INFORME DE RESPUESTA A OBSERVACIONES – ACTA DE VISITA CCTV-SIES PARA EL MUNICIPIO DE LETICIA-AMAZONAS

GENERALIDADES	
CONTRATO:	**775 DE 2023**
OBJETO:	CONTRATAR LOS ESTUDIOS Y DISEÑOS, SUMINISTRO E IMPLEMENTACIÓN PRUEBA Y PUESTA EN FUNCIONAMIENTO DE SISTEMAS INTEGRADOS DE EMERGENCIA Y SEGURIDAD — SIES (CCTV – 123) DEL MUNICIPIO DE LETICIA – DEPARTAMENTO DEL AMAZONAS
FIRMA DEL CONTRATO:	**11 DE DICIEMBRE DE 2023**
APROBACIÓN EN SECOP 2:	**12 DE DICIEMBRE DE 2023**
FECHA DE INICIO:	**19 DE DICIEMBRE DE 2023**
FECHA DE TERMINACIÓN FINAL:	**18 DE AGOSTO DE 2025**
VALOR FINAL:	**$ 6.903.004.242,00**
INTERVENTORIA INCIAL:	**UT INTERVENTORIA CCTV**
INTERVENTORIA FINAL:	**INDUTECH SOLUCIONES INTEGRALES S.A.S**

En atención a las observaciones generadas durante la visita de supervisión por parte del Ministerio del interior, emitidas mediante acta de reunión e informe de visita de seguimiento a la ejecución contractual (proyectos de obra) Anexo 20, del 21 de agosto de 2025, se presenta el siguiente informe con las respuestas y acciones correctivas adelantadas por el contratista y responsables asignados, con el fin de garantizar el cumplimiento de las especificaciones técnicas, normativas y

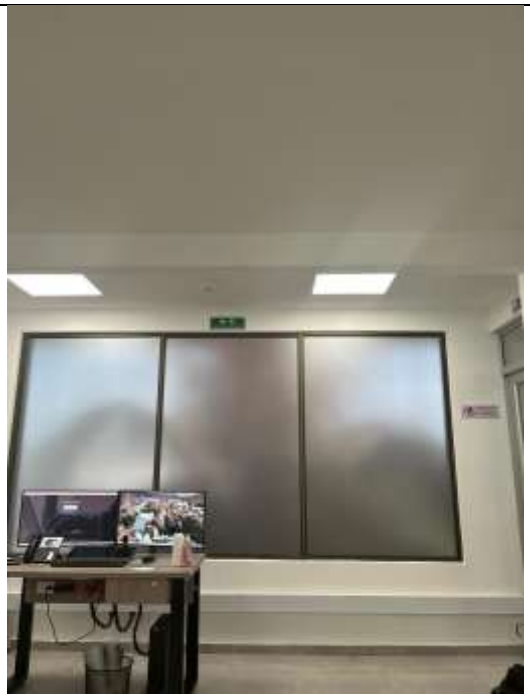
Descripción: De los 50 puntos PTZ se encuentran visualizándose 48 y de las 40 fijas faltan por visualizar 2, el contratista manifiesta que el punto 23 el cual está ubicado en el aeropuerto, la zona se encuentra sin fluido eléctrico hace 3 días y no se cuenta con visualización del mismo.

a) Punto 2- El águila: La cámara PTZ vandalizada se reemplazó por una nueva, con serial **AG6560737**, se vuelve a instalar la cámara fija, ya que por seguridad se había retirado del punto, se valida visualización en CCM y su correcto funcionamiento y operación.

b) Punto 22-Barrio Uribe- Uribe: La cámara PTZ se restablece visualización en el CCM, al realizar corrección en la fusión de domo de empalme de la fibra óptica.

c) Punto 23- Aeropuerto: Se restablece visualización de la cámara PTZ y cámara fija, cuando la empresa de servicios públicos reestablece servicio de energía en el sector.

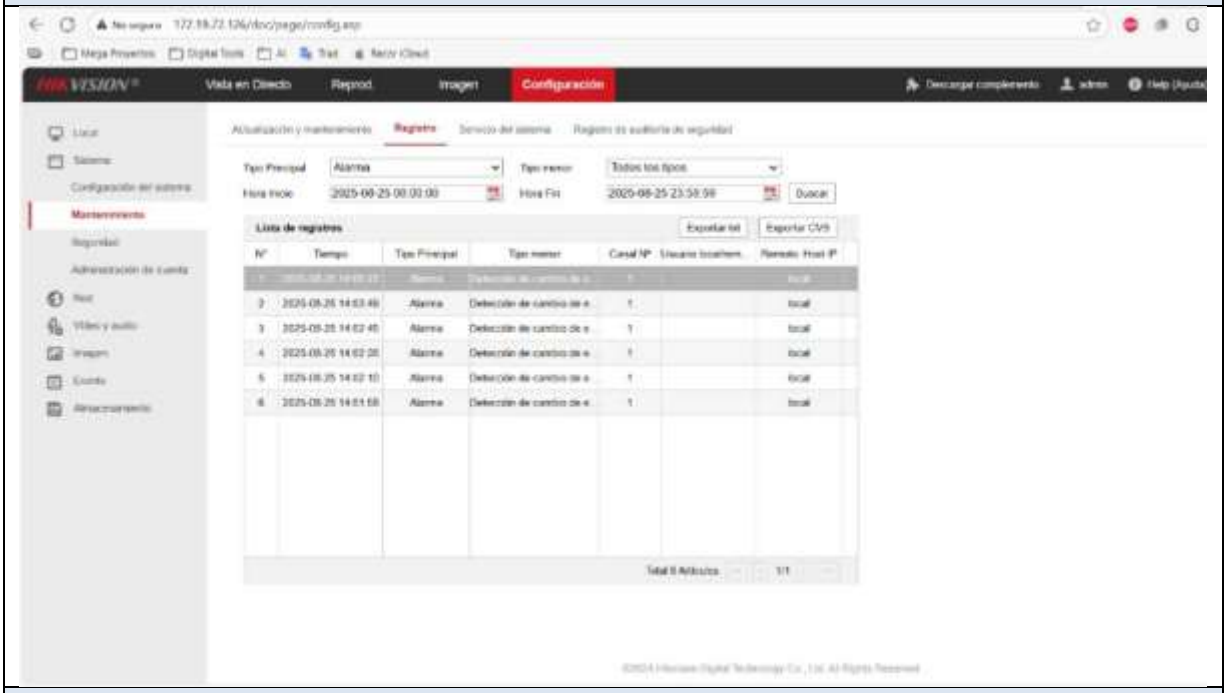
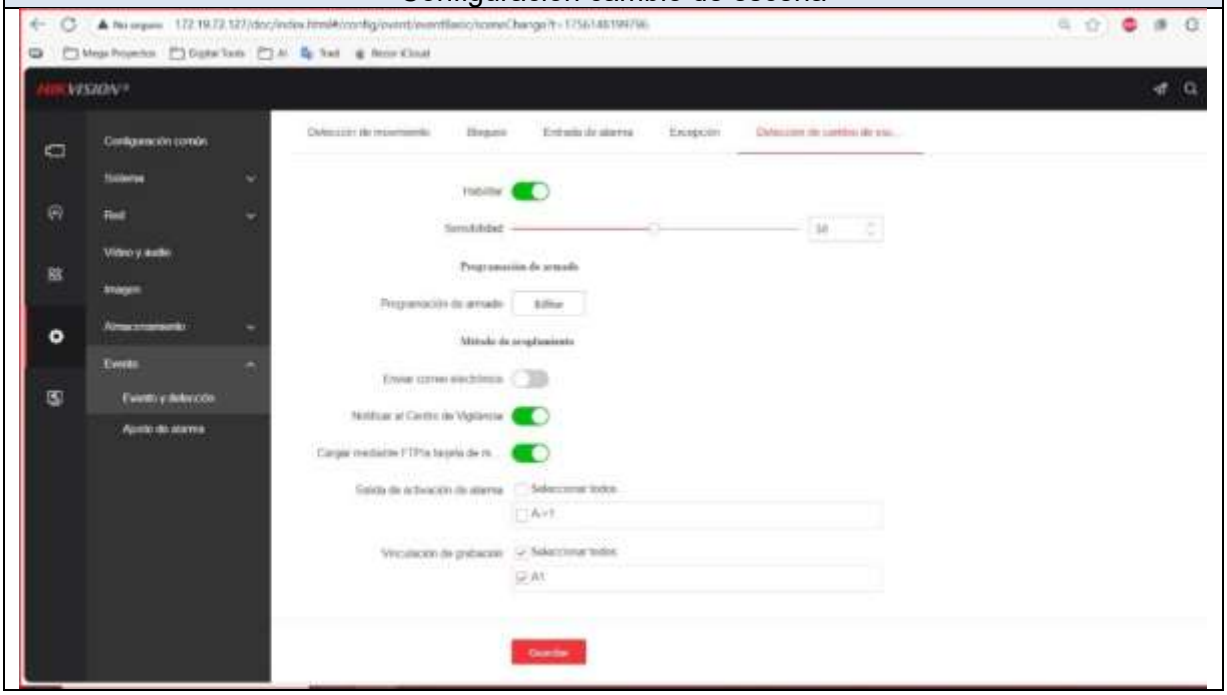
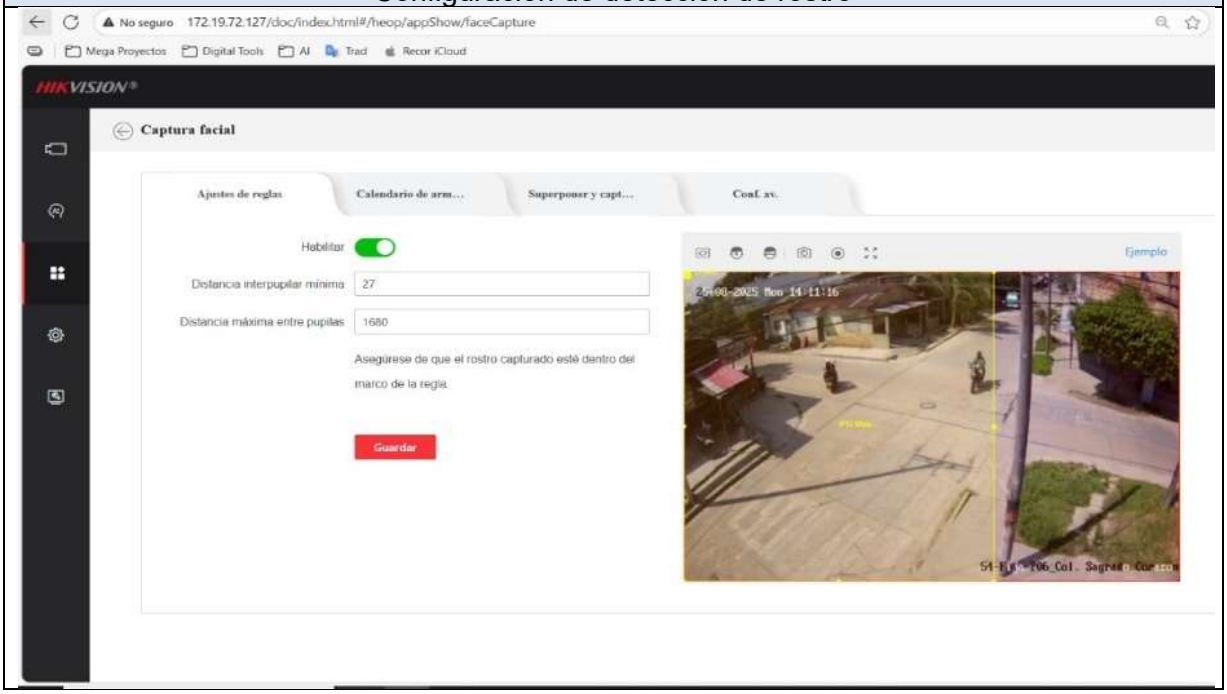
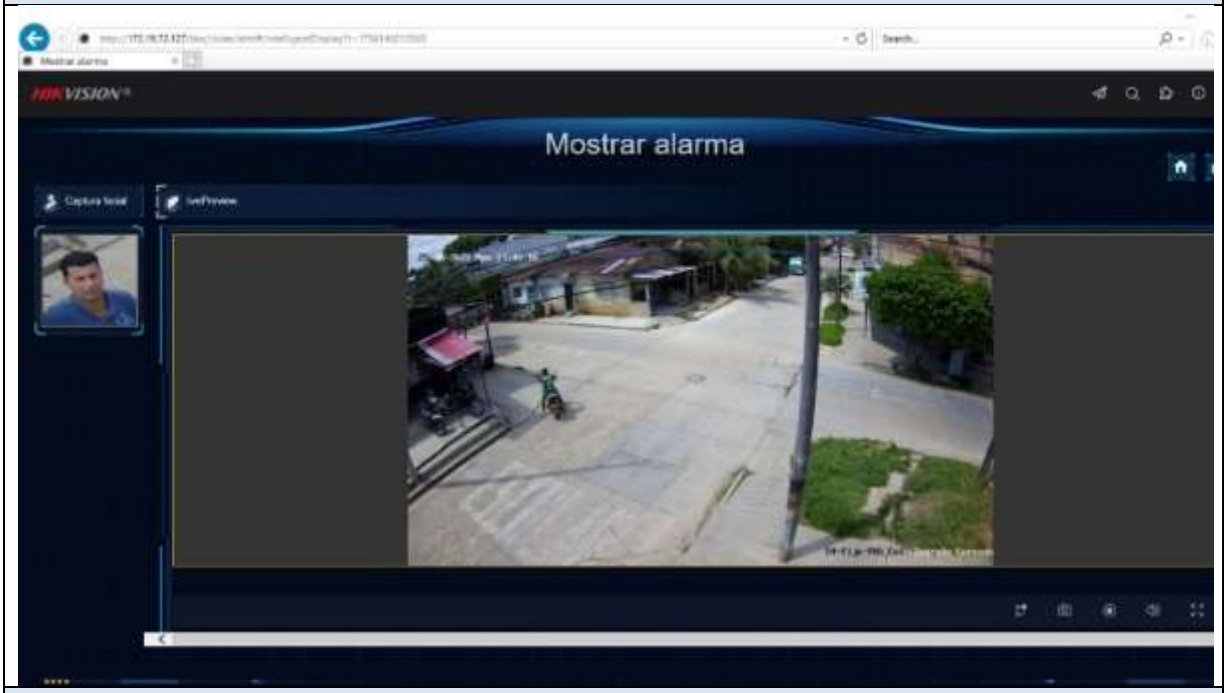
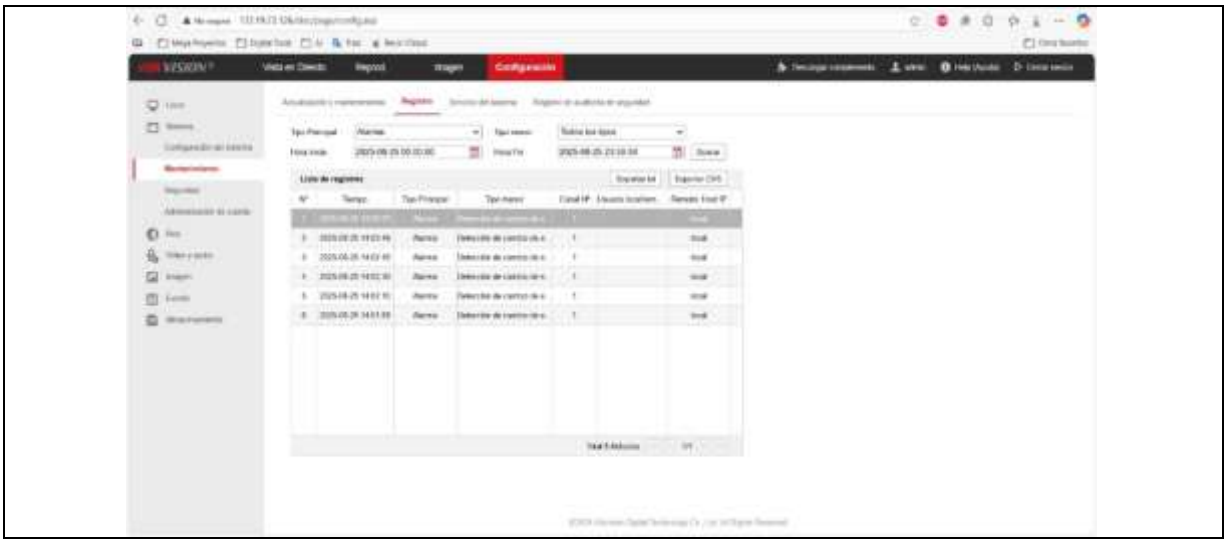
Descripción: Cámaras fijas tipo 1 no cuentan con la configuración de analíticas de acuerdo al numeral 4.22 de las fichas técnicas, el cual indica que debe contener lo siguiente: "*Detección de alteración de escena, o modificación posición de cámara o detección de movimiento. Detección de rostros",* están analítica deben ser instalada de acuerdo a la necesidad de la Policía Nacional.

Acción realizada: En articulación con con el personal designado por el grupo de Tecnologías de la Información y las Comunicaciones (GUTIC) del DEAMA, se realizó la configuración de las siguientes analíticas de las cámaras:

- **Detección de alteración de escena**
- **Detección de rostros**

Dicha configuración se realizó conforme a lo establecido en las especificaciones técnicas de los equipos, dando así cumplimiento a la observación previamente señalada. Como soporte, se presenta:

Punto 23- Aeropuerto

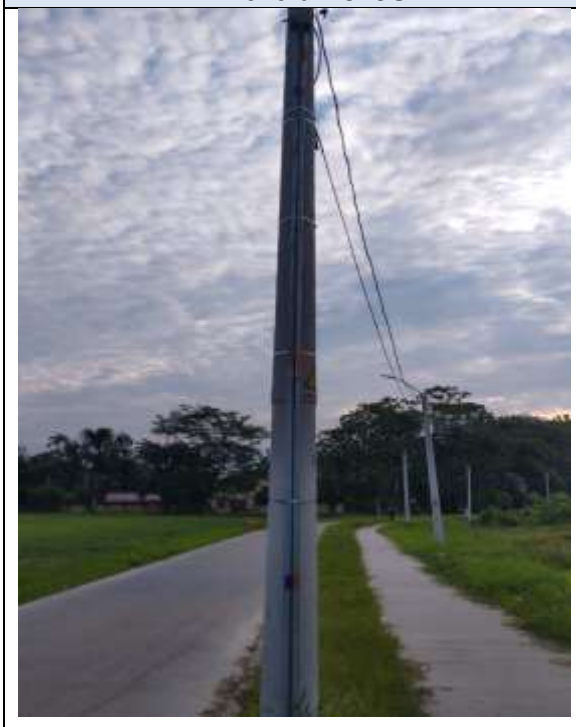
Descripción: En los puntos (26, 25, 27, 24, 35, 45 KM8, 49 KM7, 50 KM6, 48, 47, 23) se requiere el maquillado de tuberías IMC y acabado estético conforme a las mismas normas.

Acción realizada: se realizó el maquillado de tubería en cumplimiento del RETIE y la NTC 2050.

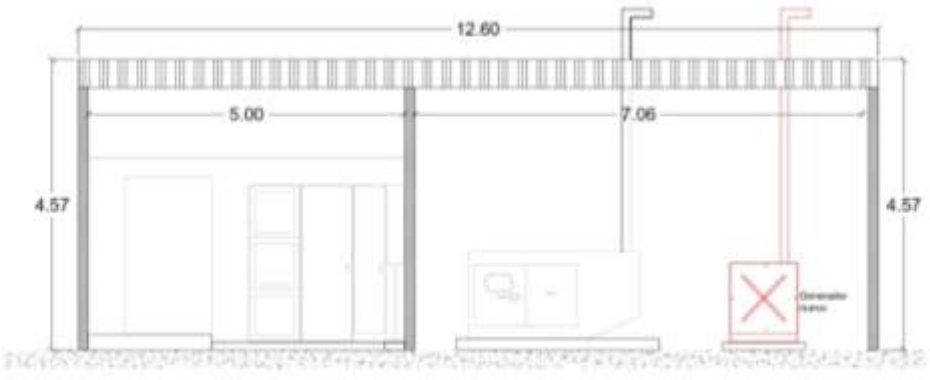
Descripción: Es indispensable efectuar labores de orden y aseo en el área designada para planta eléctrica, despejando completamente la zona para permitir la correcta ubicación de la planta.

Acción realizada: En atención a la observación realizada, nos permitimos informar que se llevaron a cabo las labores de orden y aseo en el área designada para la planta eléctrica, articuladamente con el personal responsable del DEAMA, quedando la zona completamente despejada y en condiciones óptimas para su correcta ubicación.

Ajuste plano corrección calibre

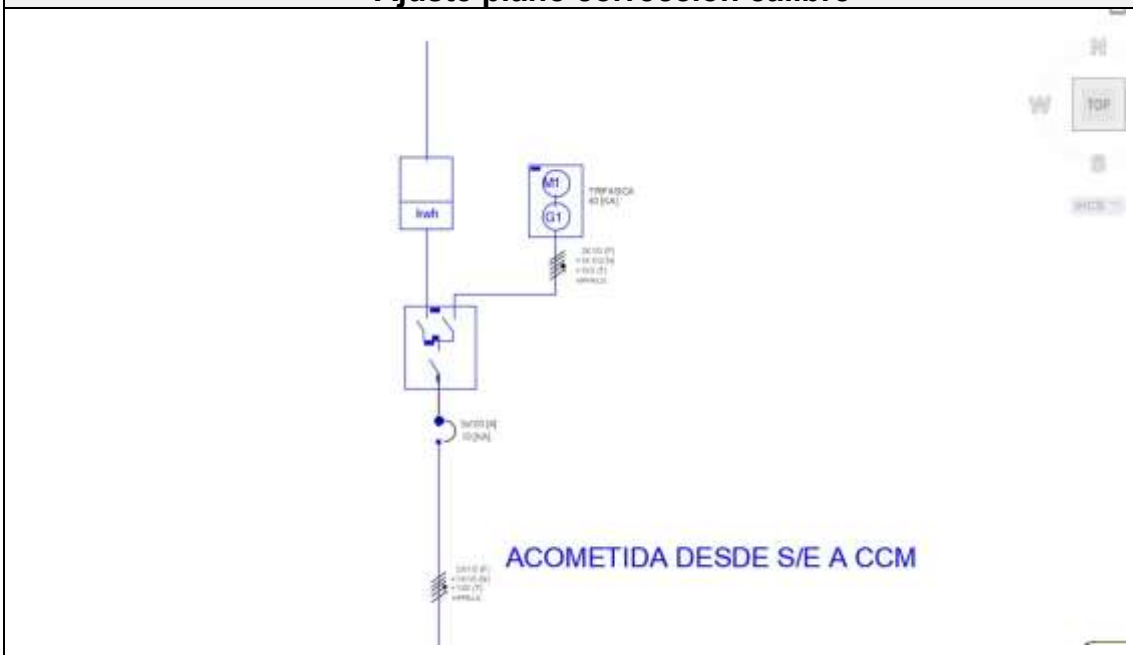
Descripción: Es necesario ajustar en los planos el calibre de los conductores, así como la capacidad nominal de los breakers, conforme a la carga proyectada y la normativa vigente.

1. **Ajuste de conductores:**
    - Se efectuó la corrección en el plano en cuanto al calibre de los conductores en el tramo comprendido entre la transferencia y el generador.
    - Se anexa evidencia del cambio en el plano como soporte de la actividad realizada.
2. **Cambio de breakers en tablero de red normal:**
    - Se realizó la sustitución de los breakers existentes en el tablero de red normal.
    - La selección de los nuevos elementos se efectuó en cumplimiento con lo estipulado en el plano eléctrico correspondiente.
